Objet : Enquête publique Loi sur l'eau – OBSERVATIONS

Projet : Création d'un ensemble immobilier Esparron présenté par la société CONFIANCE PROMOTION

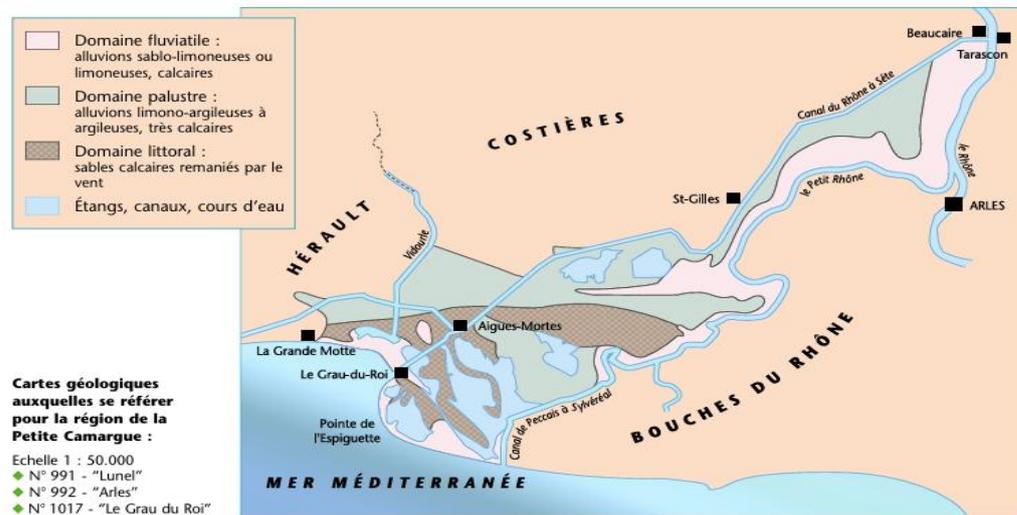
Toutefois, le sol est également **gorgé d'eau en période pluviale**. Point intéressant, l'étude du sol (*Annexe 1*) précise que « *Par ailleurs, des circulations sont également à attendre au sein des remblais et des sables du cordon littoral, notamment en période d'intempérie* ». L'engorgement des sols est donc réel.

Le terrain assiette du projet est relativement plat.

Ces caractéristiques du sol sont très particulières.

Carte réalisée d'après « Aménagements et environnement en zone Camargue nord ». AFES, SOLS-MED, CNEARC - 2000

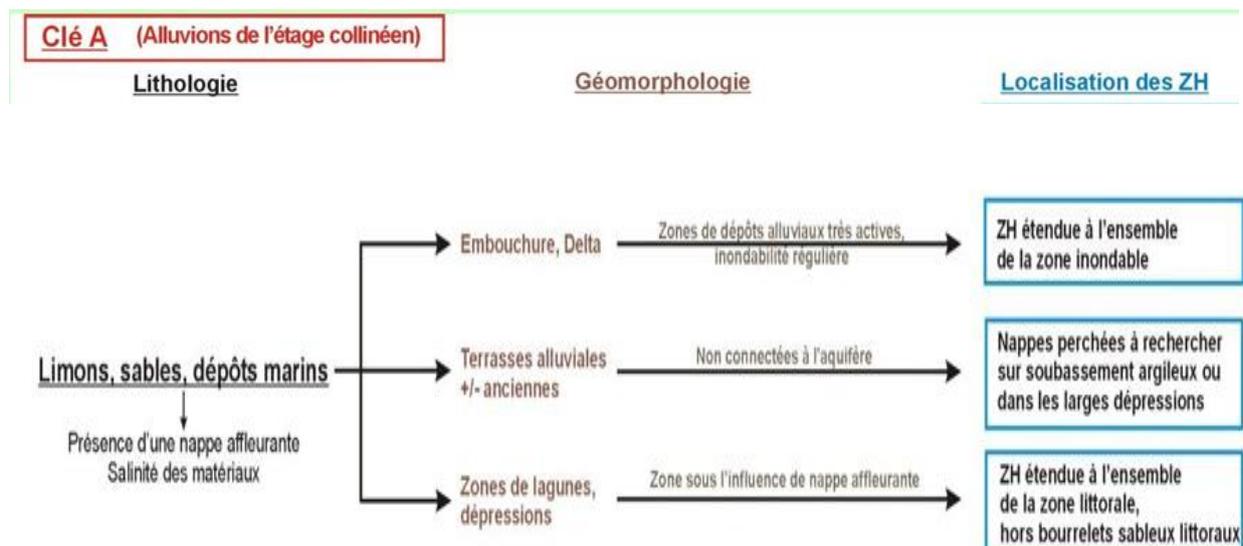
Le projet se situe ainsi dans le domaine littoral de la ZPS où le sol est composé par des « sables calcaires remaniés par le vent ».

Le projet est ainsi supposé se trouver dans une Zone Humide au regard de la lithologie du sol (sable fin calcaire et salinité) et de la géomorphologie (terrain plat et nappe affleurante) du terrain d'assiette, contrairement donc aux conclusions du cabinet BARBANSON.

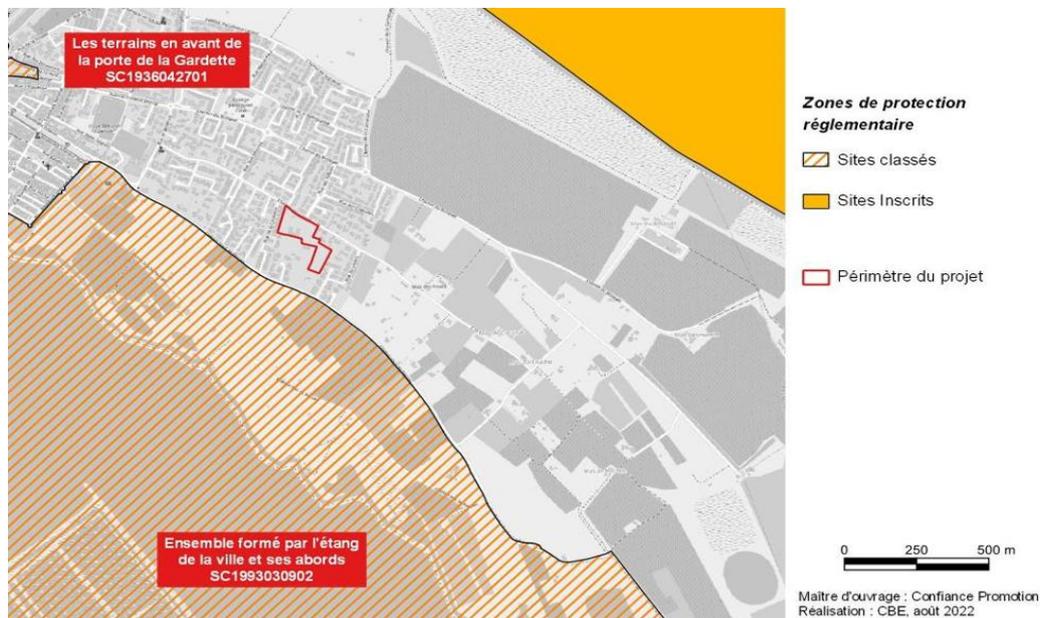
- Le drainage des places de stationnement vers les bassins de rétention ;
- Le profilage des voiries permettant une gestion superficielle des eaux et leur déversement progressif dans les bassins de rétention ;

Ne sont pas suffisamment explicitées afin de permettre de savoir si effectivement le projet de CONFIANCE PROMOTION prévoit **des mesures adaptées de dépollution préalables** au déversement de ces eaux de ruissellements dans les bassins de rétention.

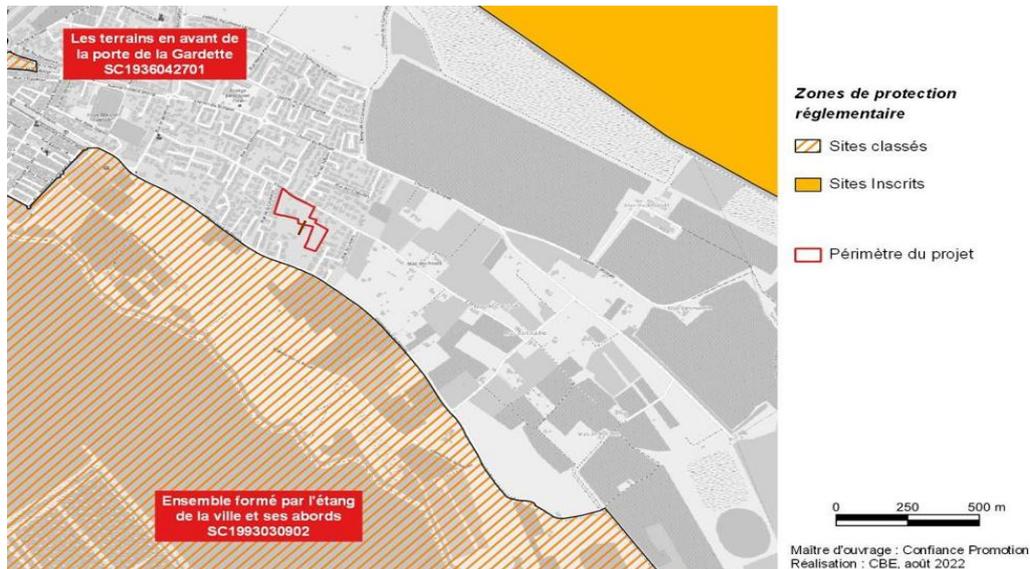
Concernant le réseau pluvial situé Chemin d'Esparron, la **Communauté de communes Terre de Camargue refuse tout branchement particulier au réseau d'évacuation des eaux pluviales**. Le permis accordé rappelle en outre cette position.

Le dossier demande d'autorisation Loi sur l'eau ne contient par ailleurs aucune autorisation de la Communauté de commune Terres de Camargues pour un branchement de l'opération sur le réseau pluvial existant ni par ailleurs une demande formulée en ce sens par CONFIANCE PROMOTION.

Le projet en l'état ne peut donc pas envoyer les eaux pluviales dans le réseau pluvial public Ø1000 sous le chemin d'Esparron au Nord. **Les bassins de rétention BR3 et BR4 (du lot n°1 du projet) n'ont ainsi en réalité pas d'ouvrage de rejet adapté**, contrairement à ce qui est indiqué dans le dossier de demande d'autorisation. **Le principe de rétention avec rejet pour ces deux bassins de rétention n'est donc pas pertinent.**
